DOSSIER DES AVIS ET MEMOIRES EN REPONSE

Port
Atlantique
La Rochelle

Le dossier de demande d'autorisation environnementale du projet Port Horizon 2025 a été déposé le 31 juillet 2018 pour instruction par les services de l'État puis a fait l'objet de compléments produits le 29 mars 2019.

Figure 9 : Carte de submersion marine dans l'hypothèse d'un événement de type Xynthia avec une surcote ajoutée de 60 cm pour tenir compte de l'élévation du niveau de la mer. Source DDTM_17.

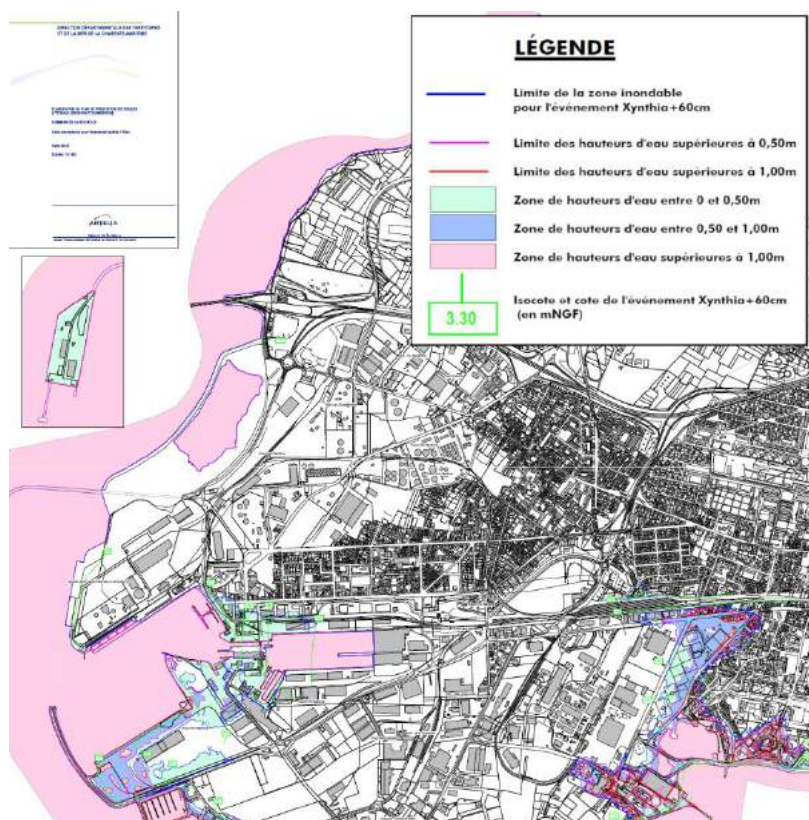
Le dossier s'appuie sur le plan de prévention des risques littoraux pour évaluer le risque de submersion marine. La carte figure 9 page 14 montre l'étendue des zones inondables pour une tempête de type Xynthia augmentée d'un relèvement du niveau de la mer de 60 cm. Les espaces où seront construits les terminaux Chef de Baie 4 et La Repentie sont submergés avec une hauteur d'eau pouvant atteindre 1 m. Les aménagements des terre-pleins et les digues sont prévus à une hauteur qui les mettra hors d'eau pour ce type d'événement.

Figure 10 : carte des zones d'intérêt écologique et des aires de compensation à proximité du site du projet. Source Géoportail.

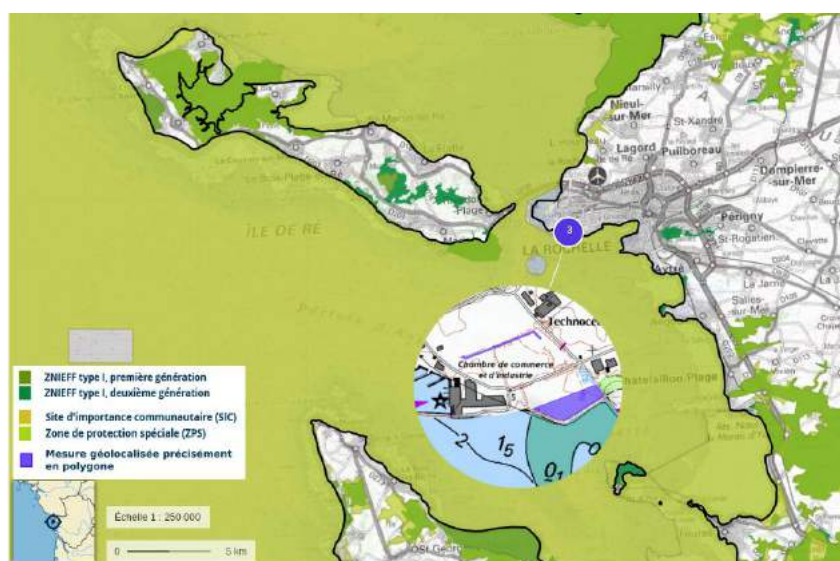
Les deux sites de clapage de sédiments sont explicitement exclus des sites ci-dessus. L'Ae a noté la présence de deux zones de compensation²⁴, illustrées figure 10, non recensées dans le dossier. Ces espaces constituent une mesure de compensation du projet de port à sec au sud du site qui contribue aux mêmes objectifs de conservation que celles du projet.

Mise en cohérence de la figure 2 et du texte correspondant.

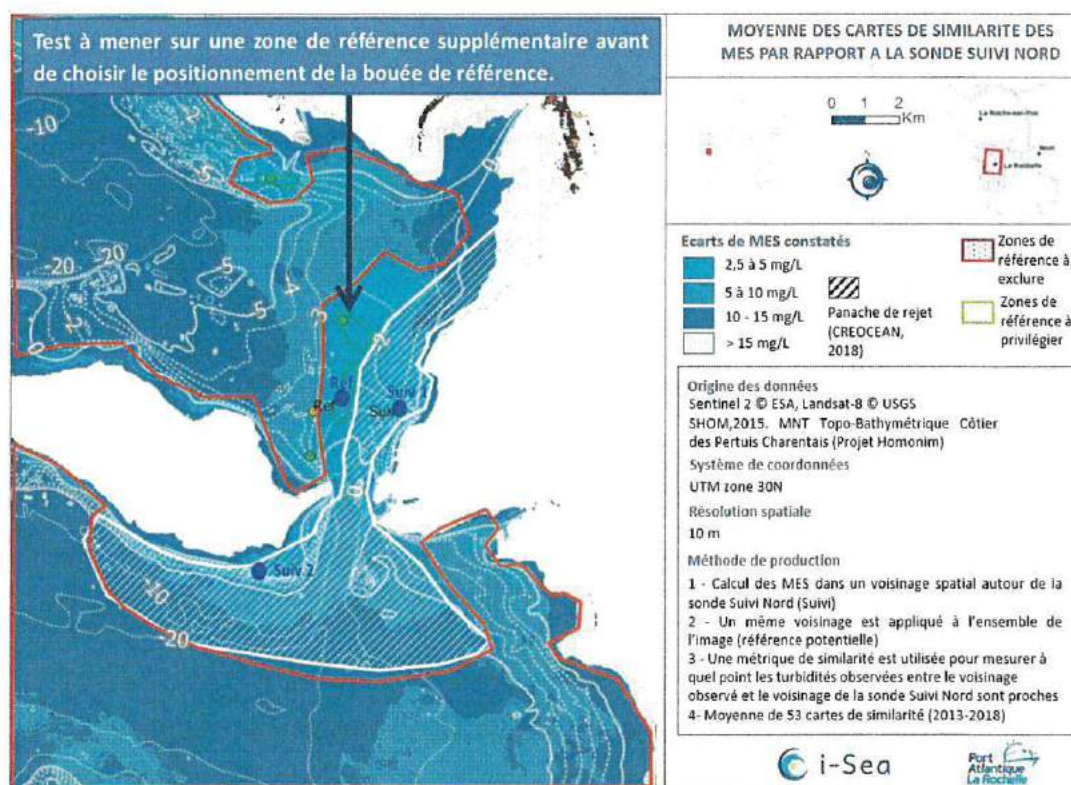
La figure 2 située page 1020 du dossier présente la matrice décisionnelle de gestion du chantier. Le texte précédant cette matrice justifie les niveaux de turbidité retenus pour définir les différentes mesures de gestion du chantier à adopter.

→ Le texte devra être mis en cohérence avec la matrice pour les niveaux N2 et N3, en gardant la matrice décisionnelle en l'état. Ainsi le niveau N3 devra être défini comme suit « si A x B est supérieur ou égal à 8, le chantier est arrêté » et le niveau N2 comme suit « si A x B est supérieur à 3 et inférieur à 8, le chantier est adapté ».

Mise en cohérence de la figure 2 et du texte correspondant

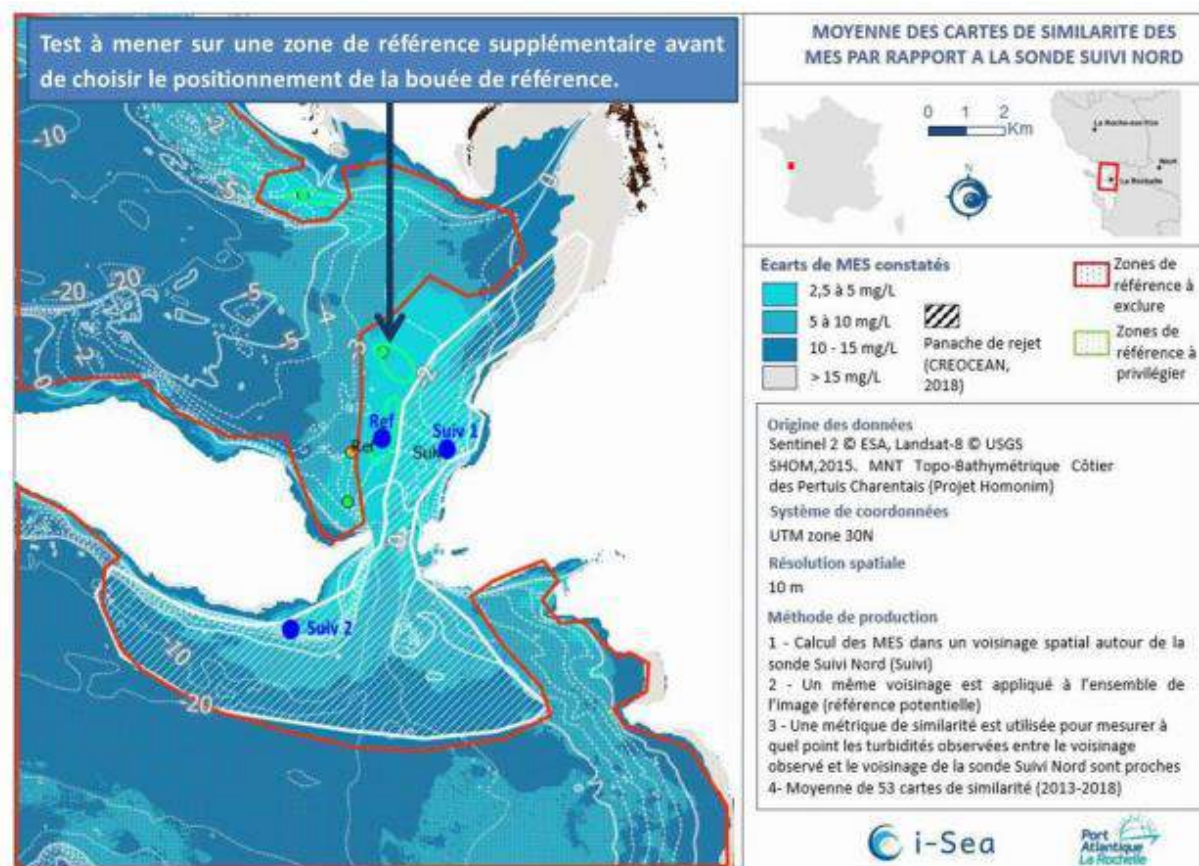
La figure 2 située page 1020 du dossier présente la matrice décisionnelle de gestion du chantier. Le texte précédant cette matrice justifie les niveaux de turbidité retenus pour définir les différentes mesures de gestion du chantier à adopter.

Il est donc demandé de mettre en cohérence le texte avec la matrice pour les niveaux N2 et N3, en gardant la matrice décisionnelle en l'état. Ainsi le niveau N3 devra être défini comme suit « si AxB est supérieur ou égal à 8, le chantier est arrêté » et le niveau N2 comme suit « si AxB est supérieur à 3 et inférieur à 8, le chantier est adapté ».
